**SITE PATRIMONIAL REMARQUABLE
SPR D'AURILLAC**

MODIFICATION n°3

NOTICE DE PRESENTATION DE LA MODIFICATION n°3

**PROJET d'ARRET
CLSPR du 29 Mars 2024**

DOCUMENT GRAPHIQUE RÉGLEMENTAIRE DU SPR - POINT n°1
Secteur de Saint-Eugène

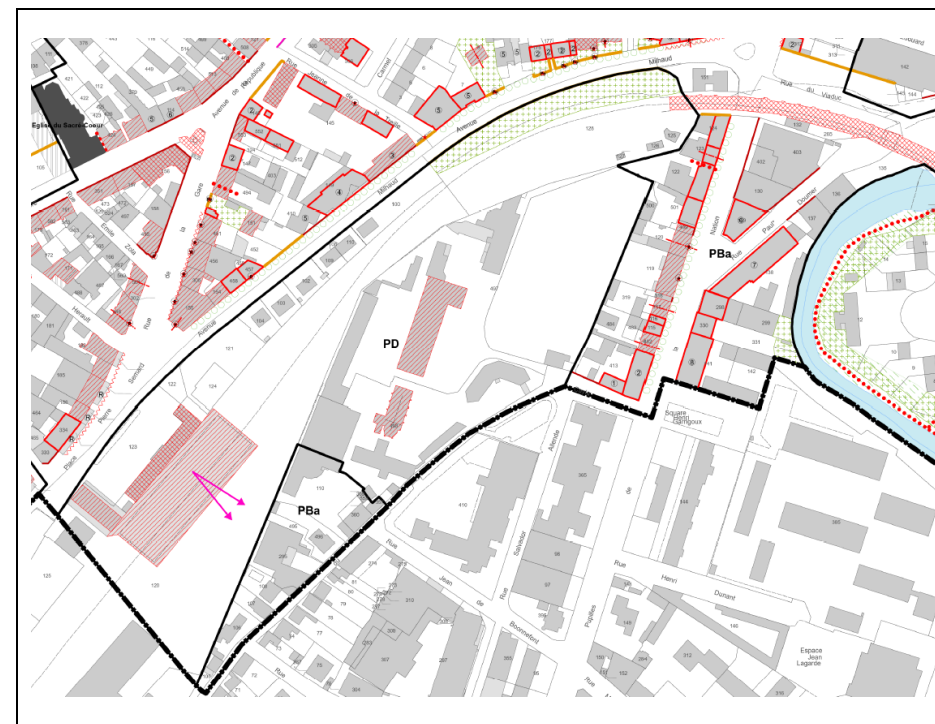
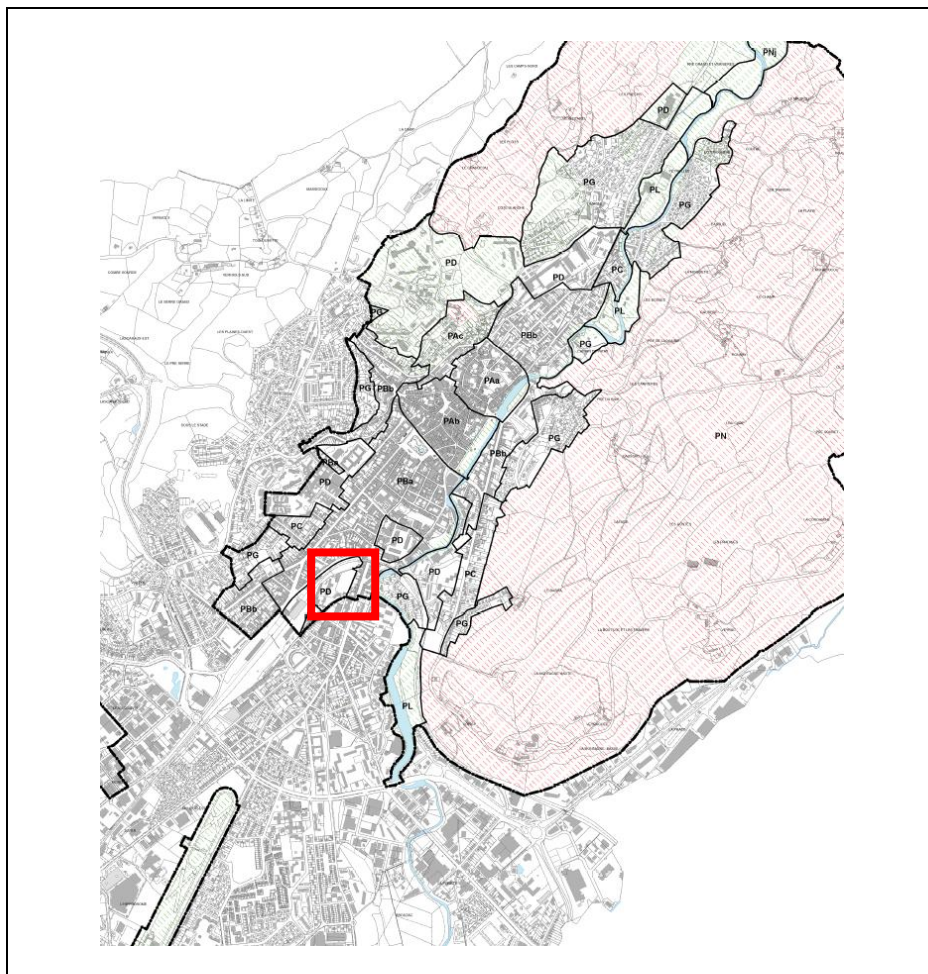
- Secteur PD
- Chapelle et immeuble principal protégés « immeubles à structures bâties dominantes de type traditionnel » (2^e catégorie)

- on conserve le secteur PD
- on conserve la protection « 2^e catégorie » sur l'immeuble principal : conservation du bâti pour réalisation de logements
(l'engagement de conservation est déjà acté par le titulaire de l'opération ; l'immeuble est cité comme cœur d'opération dans l'étude urbaine).
- on supprime la protection « 2^e catégorie » sur la chapelle

DOCUMENT GRAPHIQUE RÉGLEMENTAIRE - POINT n°2
Secteur Belbex

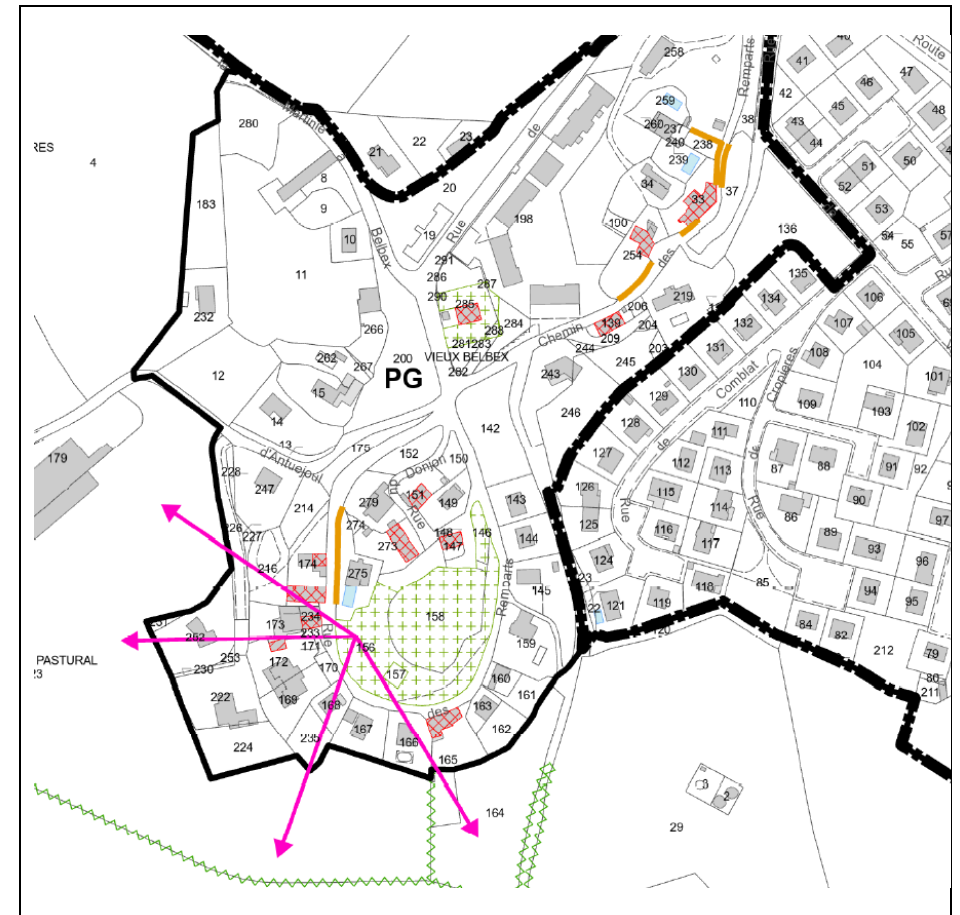
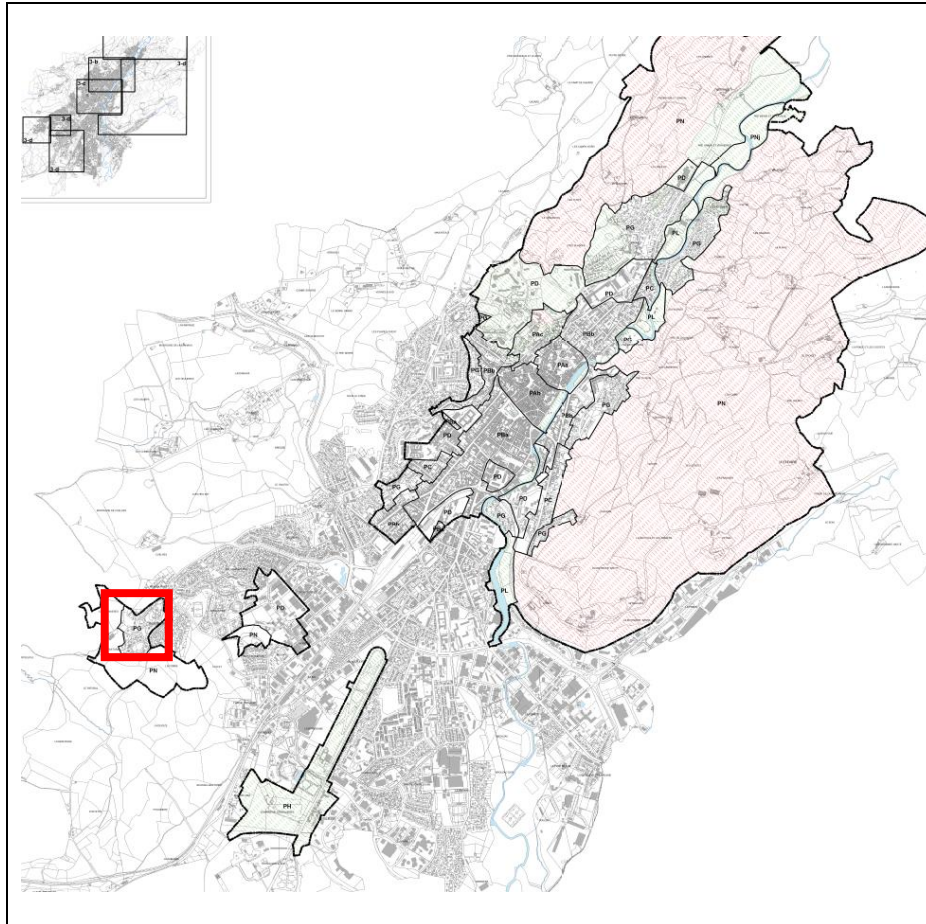
- Secteur PG
- Correction d'erreurs, mises à jour

SITUATION - POINT n°2a
Secteur de Belbex

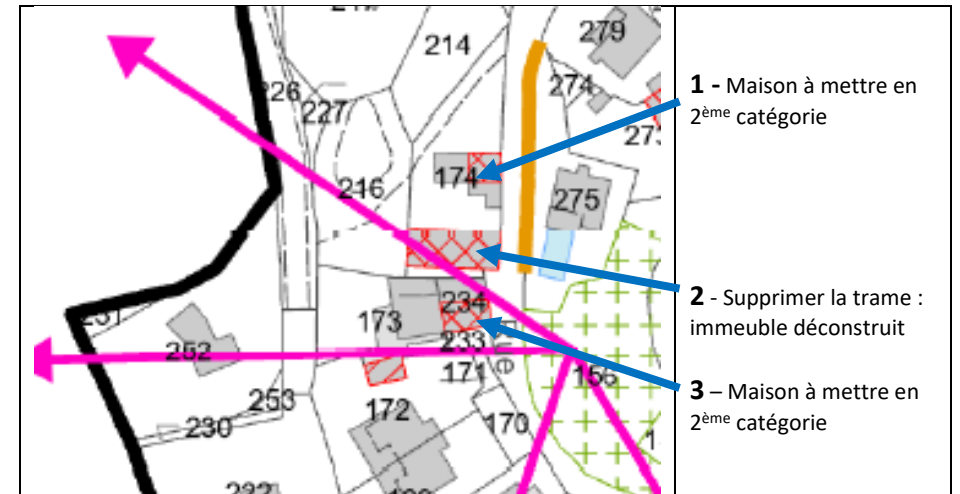
Corrections d'erreur matérielle
 Mises à jour

2 (démoli)

2 (démoli)

POINT n°2b
Centre historique
Entre rue des Dames et Rue Font de l'Aumône AB151

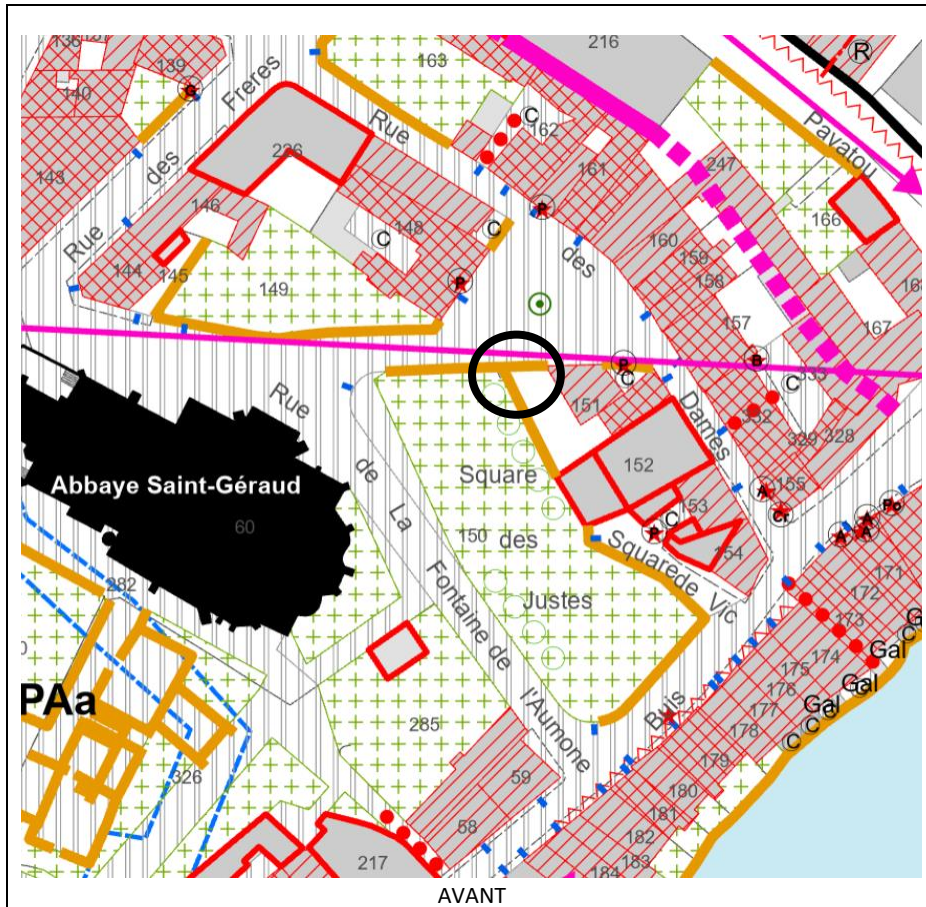
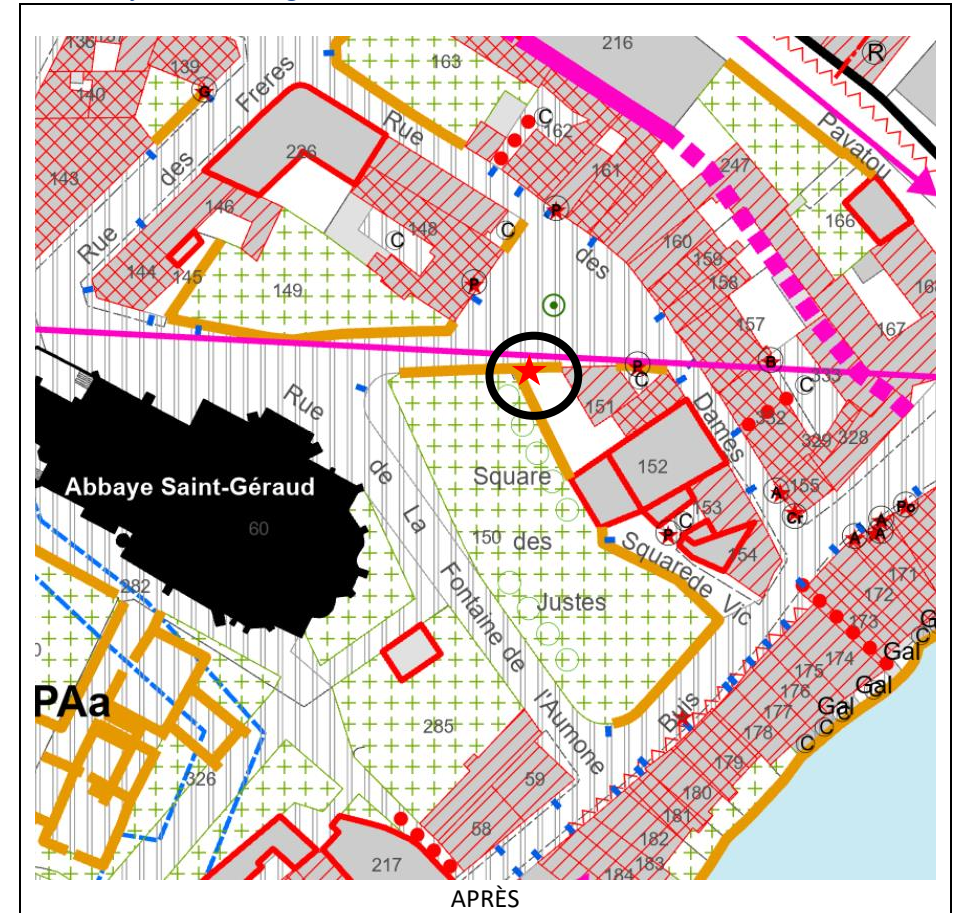
Détail à identifier et à préserver
(mise à jour du document graphique)

- Ajout étoile rouge sur le mur
